## Compte rendu de visite Du 14/06/2022

### Château CELENE à Haux (33) - Projet de création d'un bâtiment de stockage

Mission géotechnique d'exécution type G4 – Supervision et suivi des travaux géotechniques relatifs à la création d'un bâtiment de stockage au Château CELENE à Haux (33).

Figure 1 : Photographies des entrées de carrières

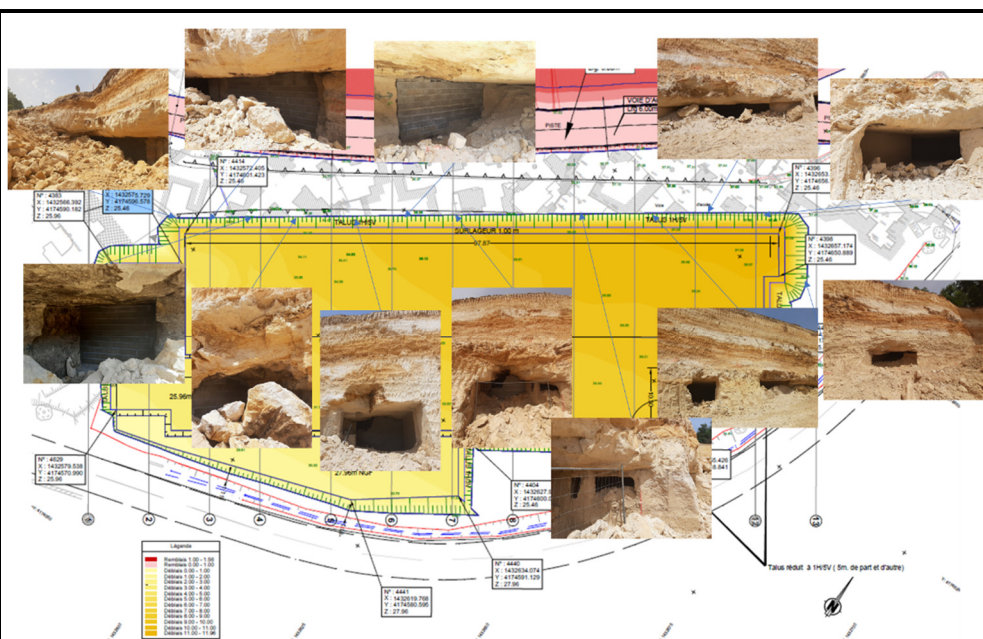
Les entrées de galeries ont été dégagées. Le MOE signale que l'ensemble des entrées de la carrière exploitée par les Etablissements CELENE sera utilisé dans le cadre du projet d'aménagement. Ainsi nous attirons l'attention sur l'état de fracturation de certaines entrées, qui présentent des instabilités en lien avec les terrassements réalisés.

Certaines zones d'entrée nécessiteront des travaux de confortement afin de garantir la stabilité des dalles calcaires présentant des désordres mécaniques ou des plans de fragilité géologique.

- Pilier complémentaire
- Portique en béton armé
- Comblement et fermeture d'entrée
- Renfort de pilier par reprise en béton armé ou béton projeté (engraissement de pilier)

Une étude spécifique devra être menée pour justifier les renforts éventuellement nécessaires, en fonction des entrées qui seront maintenues et de leur état.

⇒ **Avis géotechnique suspendu, en attente de la définition des traitements envisagés sur les zones présentant des désordres.**

Photographie 14 : Exemple de zone à traiter

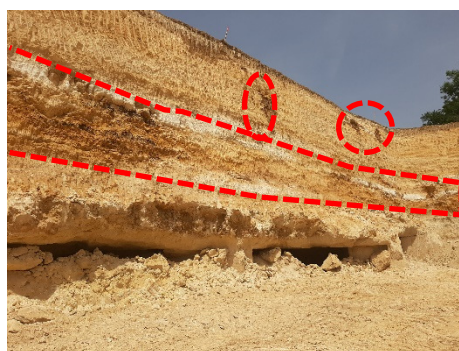
- Un **talutage** à 3H/2V de la frange d'altération superficielle (TV + altération). Selon les emprises disponibles, un talutage à 1H/1V pourra être envisageable à court terme.
- Un **renforcement de parement** au droit de l'ensemble des poches d'altération ou des zones karstiques par mise en œuvre d'un gunitage et d'un béton projeté ancré afin de limiter l'érosion des talus et les chutes de blocs.

- Mise en œuvre d'un ferrailage en treillis soudés,
- Clouage par mise en œuvre de clous Ø25mm de 2,50 ml/unité minimum, selon un maillage minimal de 1 clou/2ml,
- Mise en œuvre d'un béton projeté teinté de 15 à 20 cm d'épaisseur,
- Pose d'un système de drainage par Enkadrain et barbacanes en pied d'ouvrage.

Ces dispositions constructives pourront être précisées lorsque les travaux de terrassement au droit des talus seront achevés. En effet, le traitement ponctuel des poches d'altération pourra prendre la forme de patches.

⇒ **Avis Suspendu en attente de finalisation des travaux de terrassement et de définition des emprises à traiter.**
